RESOLUCION DIRECTORAL

N° 312-2017-MTC/16

ASUNTO : Solicitud de aprobación de los Programas de Manejo Ambiental (PMA) para la explotación de las canteras de roca: Km 53+200 LD (ampliación), Km. 98+770 (ampliación) y km. 149+660 LD (ampliación) del Proyecto Corredor Vial Amazonas Norte, Tramo 4: Dv. Olmos – Corral Quemado

INFORME TÉCNICO N° 060-2017-MTC/16.01.JFU/CDMV

Imagen N° 01. Ampliación Cantera de Roca Km 149+660 L.D.

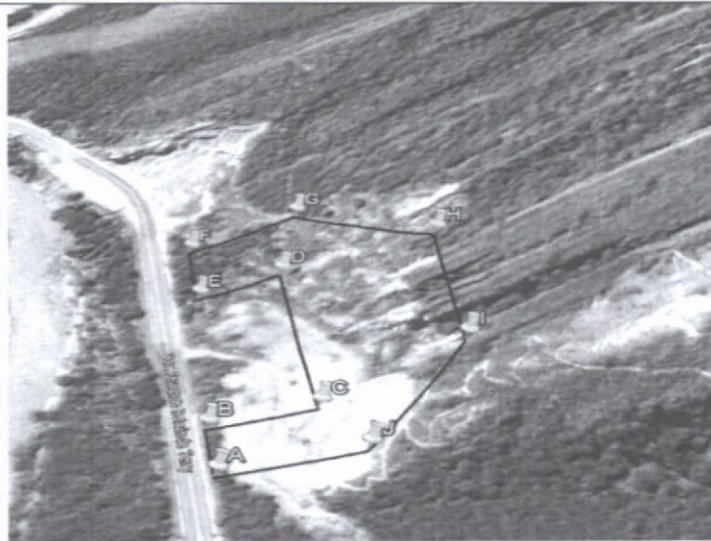
Cantera Km 149+660 LD		
Observación 1: Se indica que el tiempo estimado de explotación se considera para 13 años; asimismo se establece un sistema de drenaje y control de erosión. Respecto a la profundidad de corte es de 7 metros y altura de bancos de 20 metros; sin embargo estos 2 últimos puntos no tiene relación con los planos presentados, al respecto corregir la información. Cabe indicar que al considerarse una ampliación el área aprobada, este deberá ser parte de ella, los mismos que conformaran un nuevo polígono, sin embargo en el grafico 01 de superposición se muestra como un polígono nuevo, con un área que cubre parte del área aprobada, al respecto se solicita la aclaración. – Sobre el particular, en la tabla N° 01 se precisa la profundidad de corte y la altura de los bancos.		
Tabla N° 1: Profundidad de corte y altura de los bancos		
BANQUETA	PROFUNDIDAD DE CORTE (m)	ALTURA DE BANCO (m)

1	5.00	10.00
2	3.00	10.00
3	3.00	10.00
4	3.00	4.51
– En el anexo N° 1 se adjunta el Plano inicial en que se detalla el volumen explotado y el remanente, asimismo en el anexo N° 2 se adjunta el plano del área de ampliación.		
Evaluación: ES CONFORME.		
Observación N° 2: En el ítem 5.2 Vegetación, se indica que, el área a intervenir no presenta vegetación arbórea en situación de vulnerabilidad, y solo presentación vegetación escasa; lo que se puede evidenciar que el área de ampliación ha sido intervenida (explotada como cantera), por lo que se deberá considerar la presentación de la ficha de caracterización del pasivo ambiental y la implementación de las medidas de remediación para la etapa de cierre definitivo		
Análisis: Al respecto, existe normatividad emitida que establece y/o define los pasivos ambientales, entre las principales tenemos: 1. Artículo 82 del Decreto Supremo N° 004-2017-MTC, del 18 de mayo de 2017, establece en el Artículo N° 82 "Pasivos Ambientales de las actividades del Sector Transporte, a la letra: "Son considerados pasivos ambientales del Sector Transporte a la obligación o deuda derivada de la restauración, mitigación o compensación por un daño ambiental o impacto no mitigado como resultado de la implementación de un proyecto de infraestructura de transportes. Este pasivo es considerado como tal cuando constituye un riesgo permanente, potencial, y afecta de manera perceptible y cuantificable, elementos ambientales naturales (físicos y bióticos) y humanos, es decir la salud, la calidad de vida e incluso bienes públicos como áreas naturales protegidas, sitios declarados patrimonio y sitios arqueológicos. 2. Ley N° 28271, Ley que regula los pasivos ambientales de la actividad minera: Artículo N° 2: Definiciones de los Pasivos Ambientales. Son considerados pasivos ambientales aquellas instalaciones, efluentes, emisiones, restos o depósitos de residuos producidos por operaciones mineras, en la actualidad, abandonadas o inactivas y que constituyen un riesgo permanente y potencial para la salud de la población, el ecosistema circundante y la propiedad.
